DEPARTAMENTO DE EVALUACIÓN DE ESTUDIOS DE IMPACTO AMBIENTAL

Panamá, 26 de diciembre de 2023.
DEIA-DEEIA-AC-0228-2612-2023

De acuerdo con lo establecido en el artículo 62 de Decreto Ejecutivo No. 1 de 1 marzo de 2023, le solicitamos primera información aclaratoria al Estudio de Impacto Ambiental (EsIA) Categoría I, titulado **“DISEÑO Y CONSTRUCCIÓN DEL ACUEDUCTO POTABLE PARA EL CENTRO EDUCATIVO GARDÍ SUGDUP”**, a desarrollarse en comunidad de Gardí, corregimiento de Narganá, comarca Guna Yala, que consiste en lo siguiente:

MEMORANDO – DIAM – 0039 – 2024

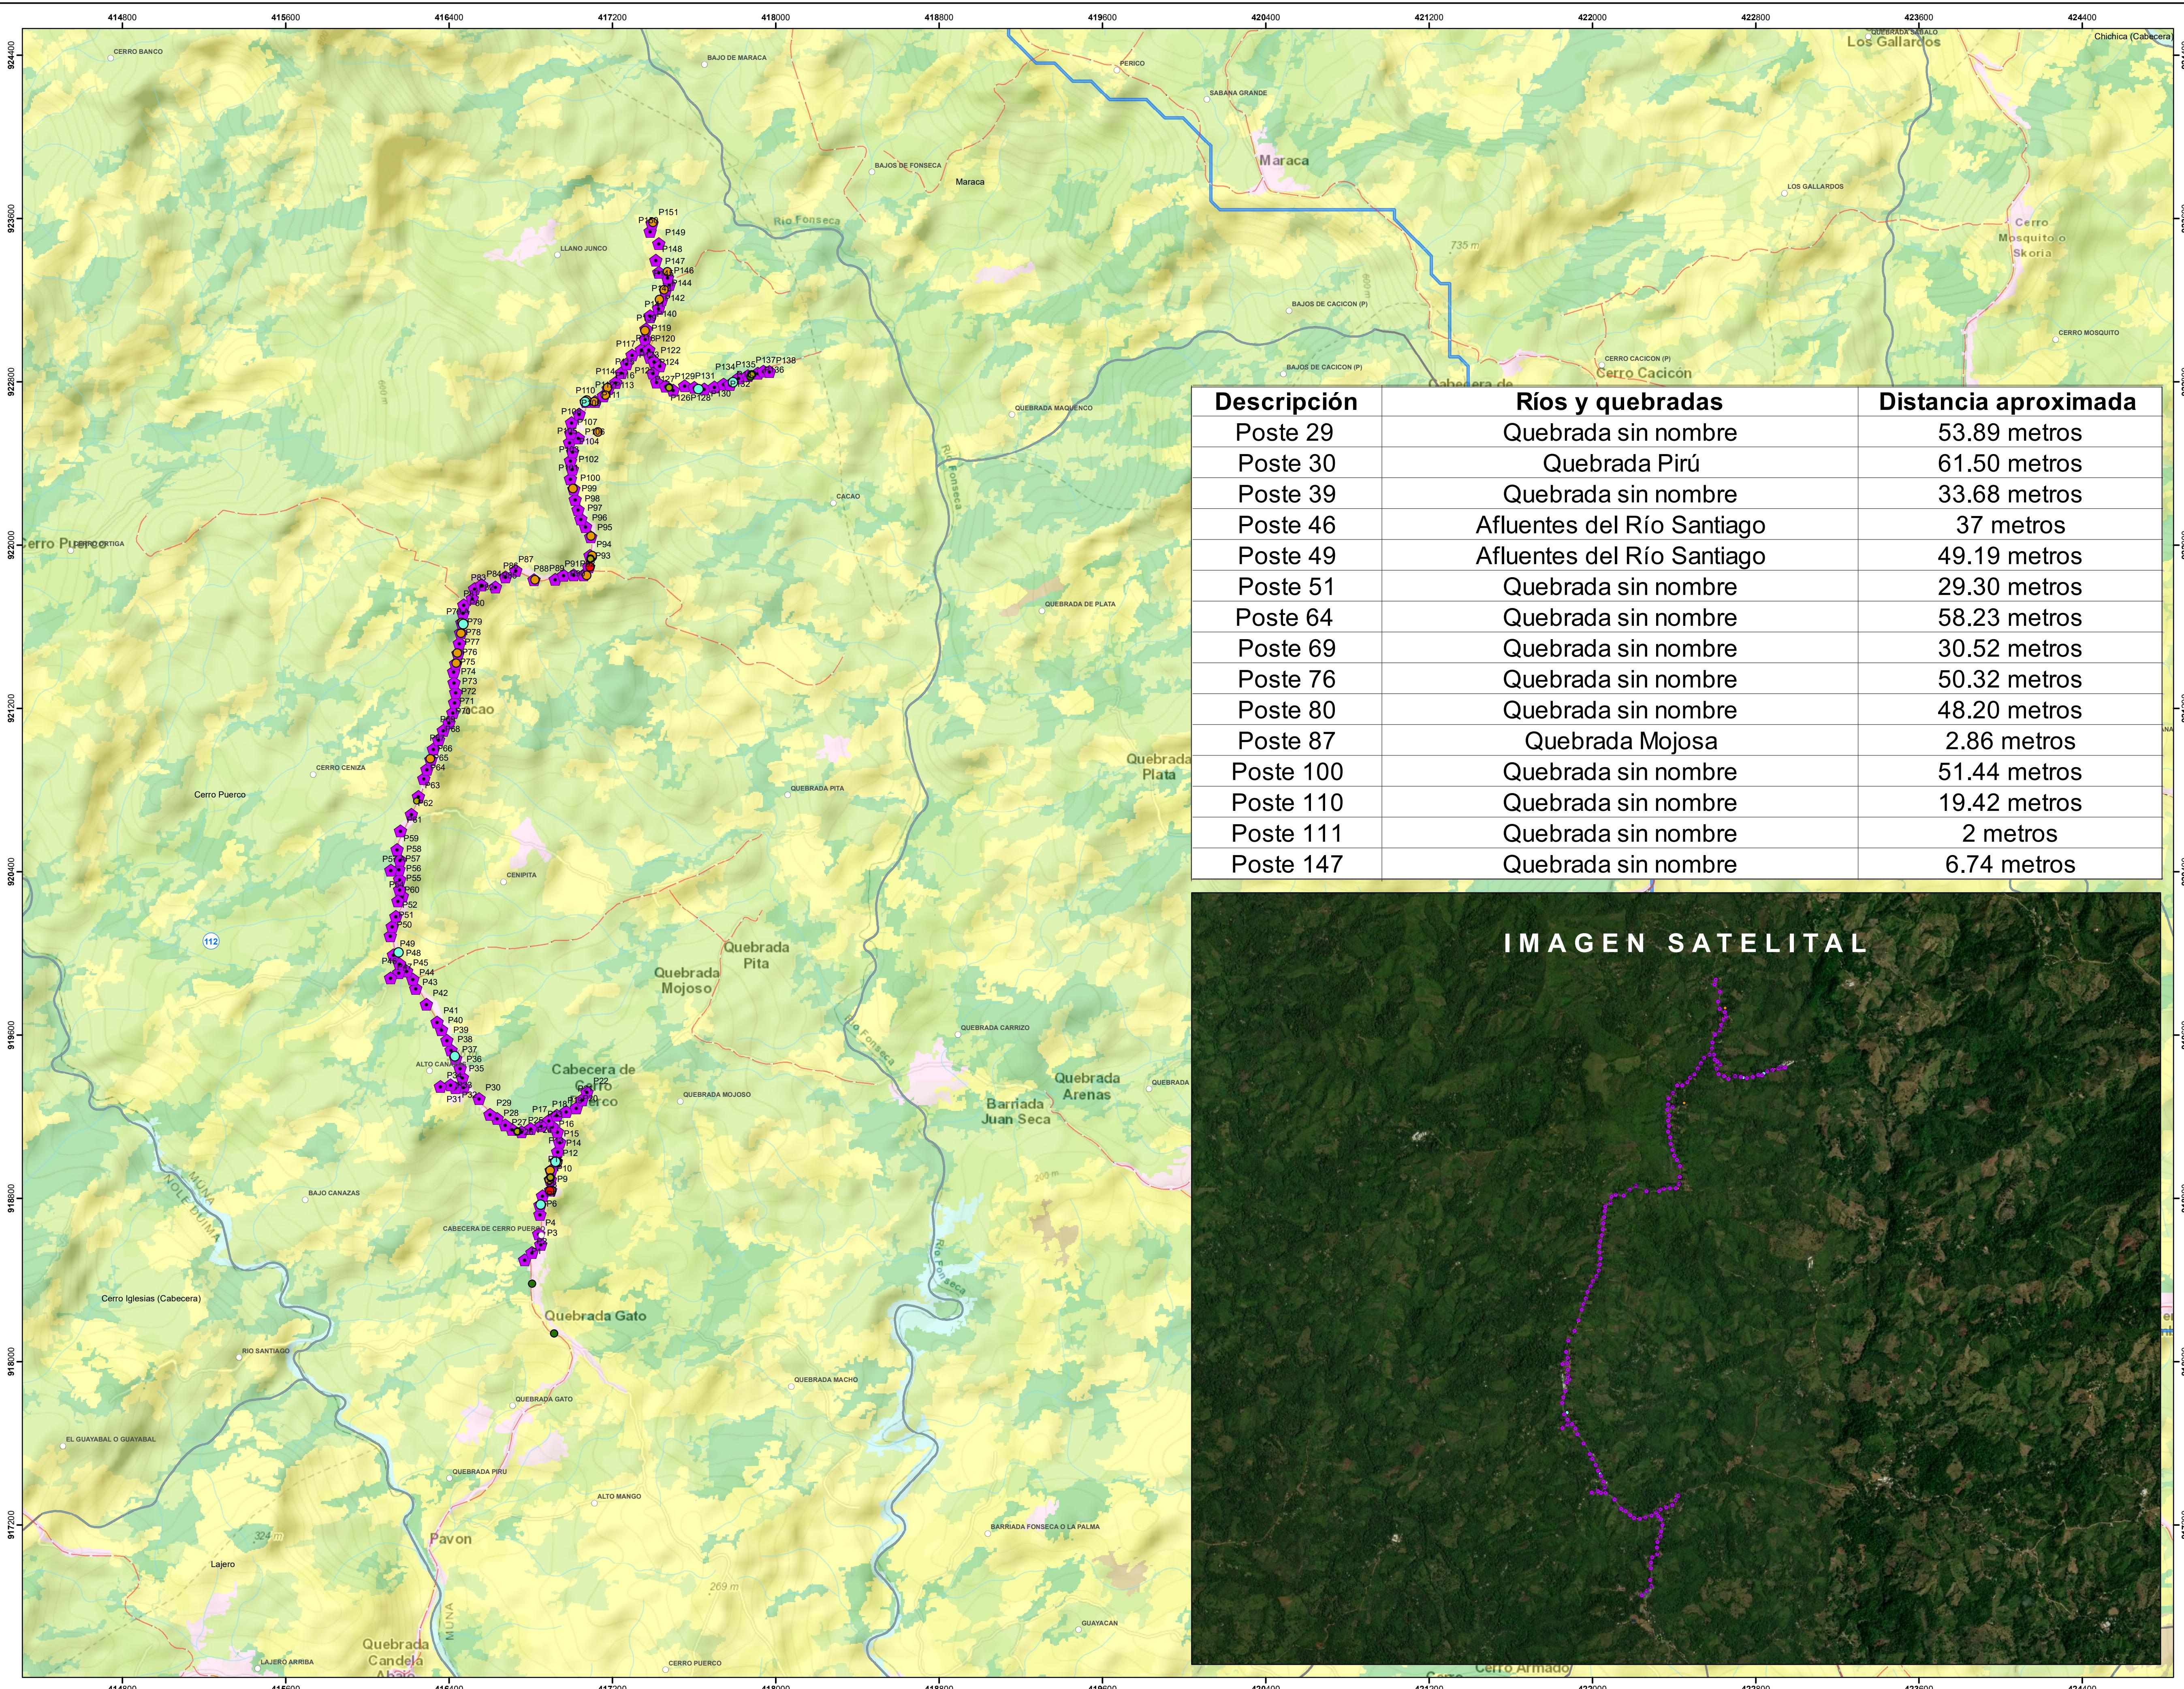
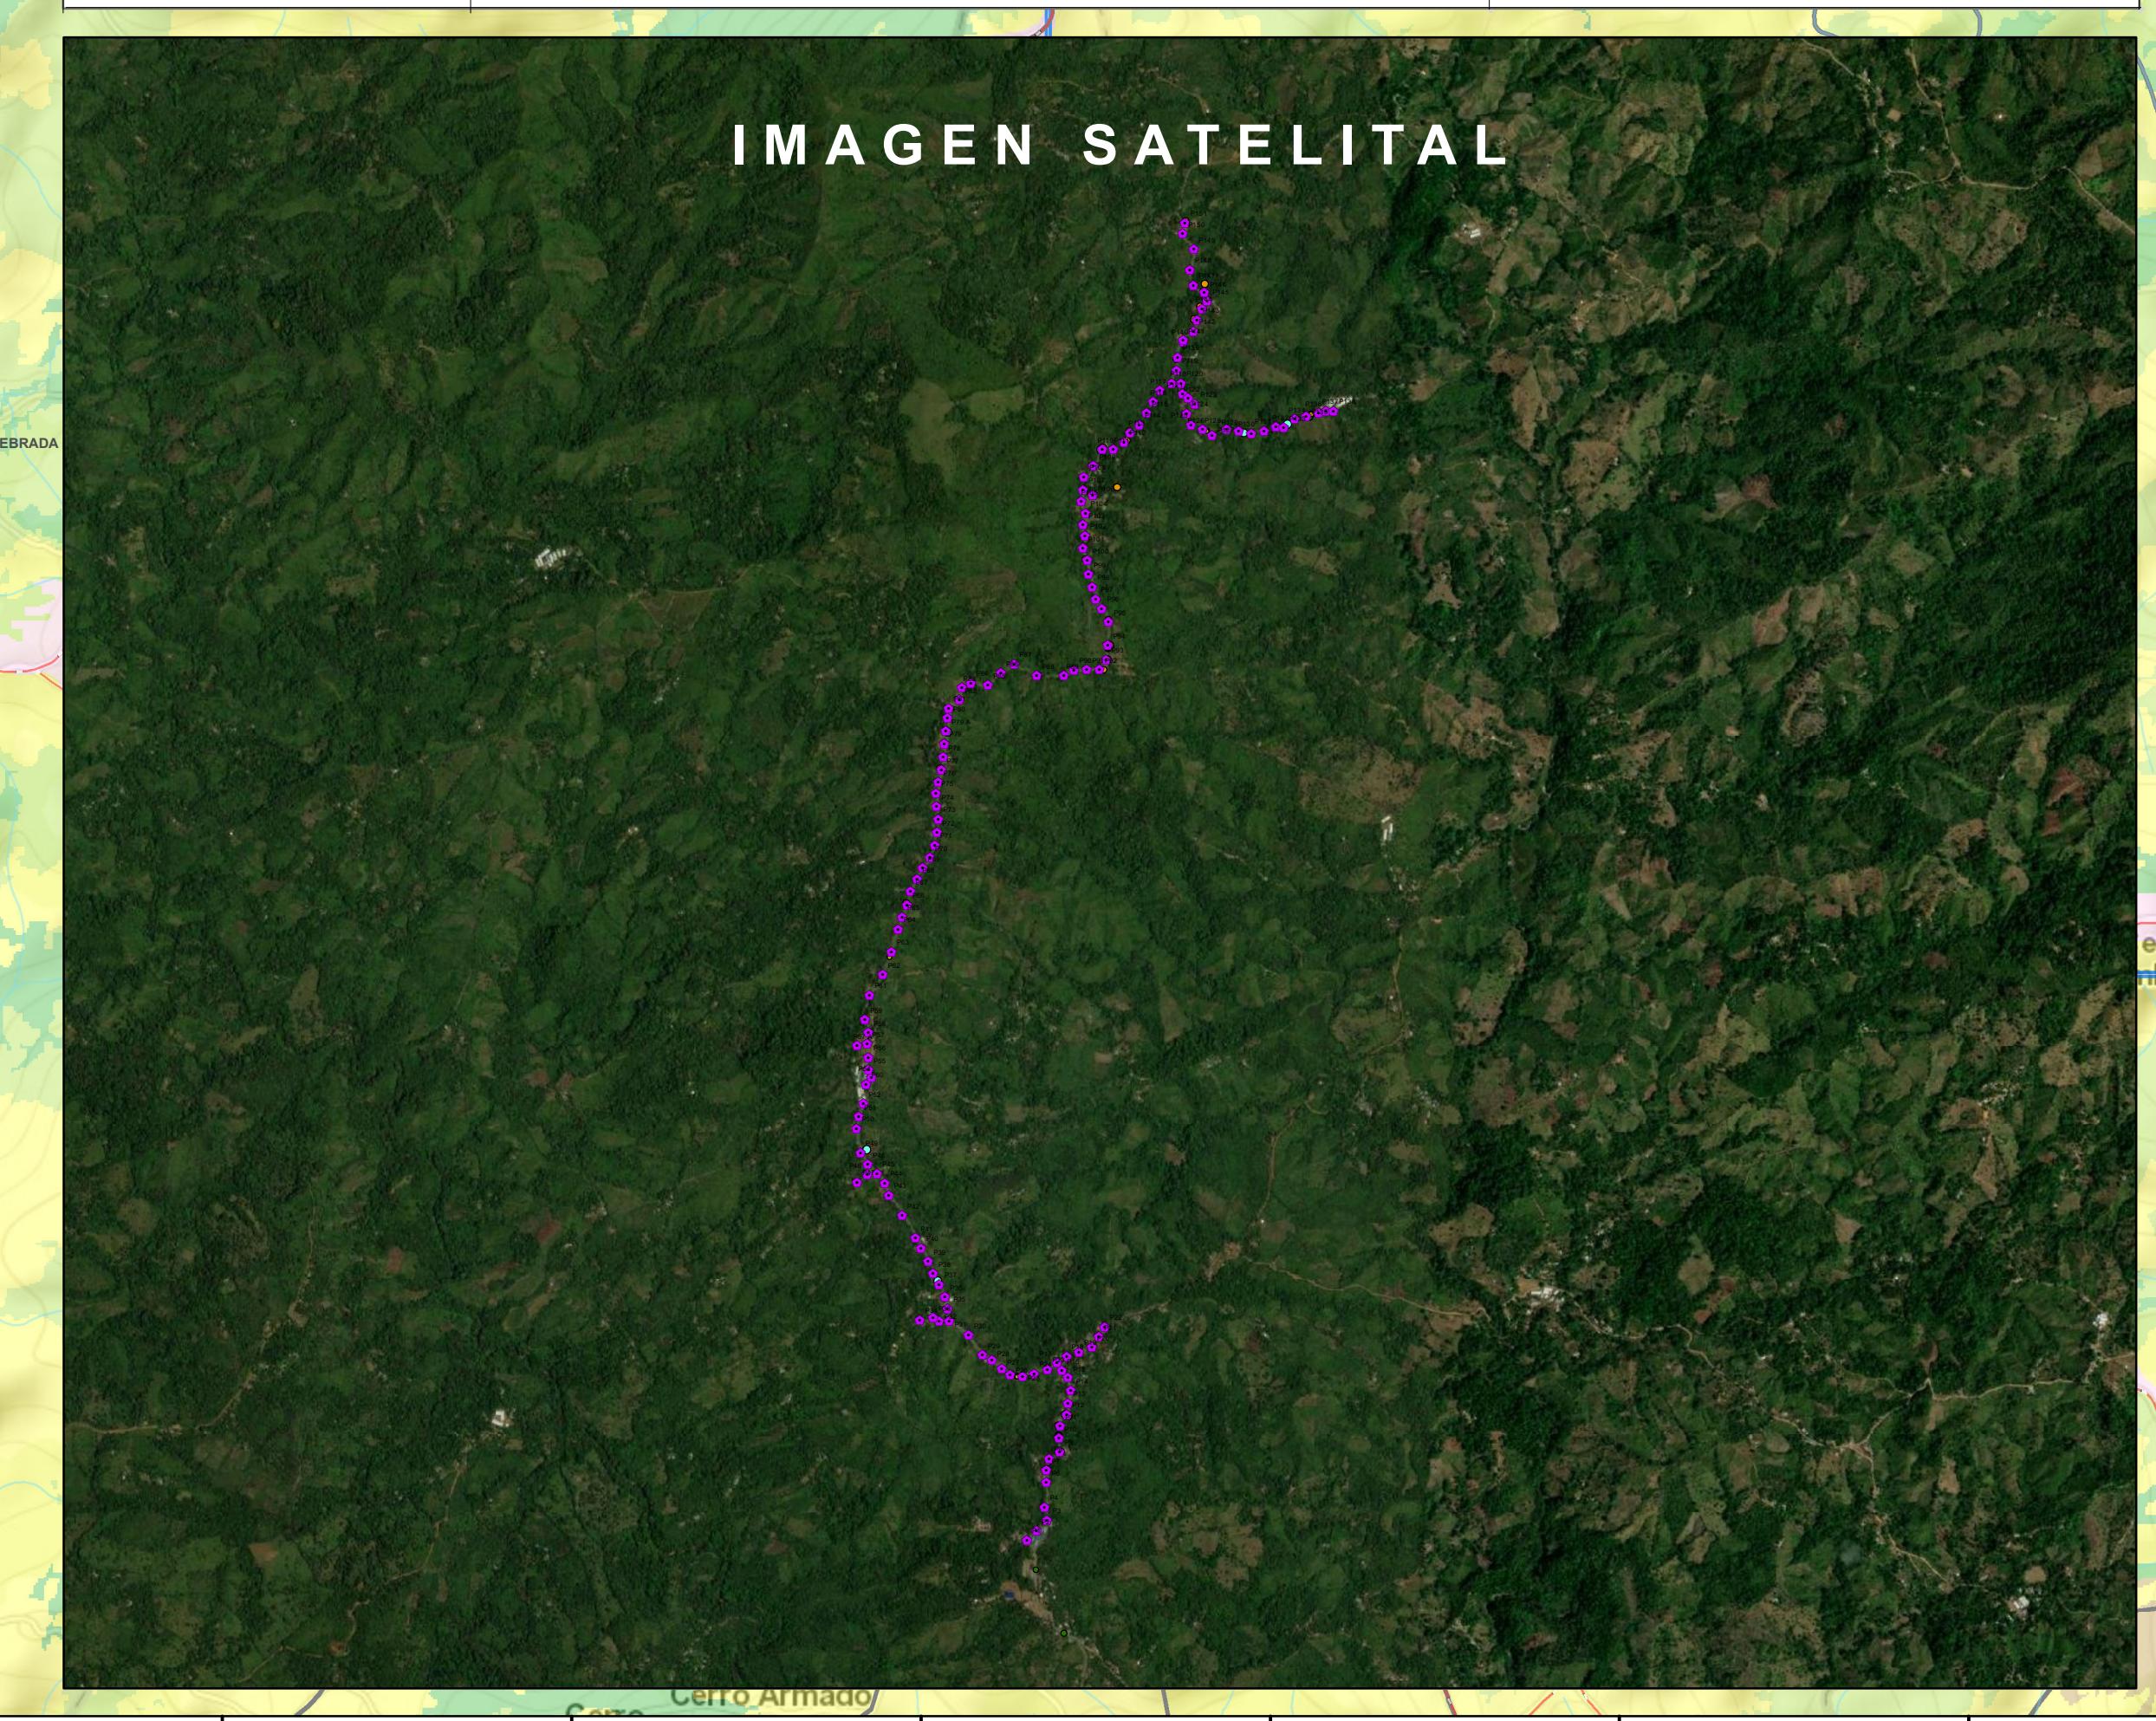
- Los puntos se ubican fuera de los límites del SINAE
- Verificar sondeos realizados punto 7 está desplazado
- Verificar el poste 53 y el 5 están desplazados.
- No se puede realizar un alineamiento por el orden lógico y postes desplazado, se consulto y el técnico confirmo que son postes (puntual).
- Los datos se generaron en base a las coordenadas suministradas en la nota.
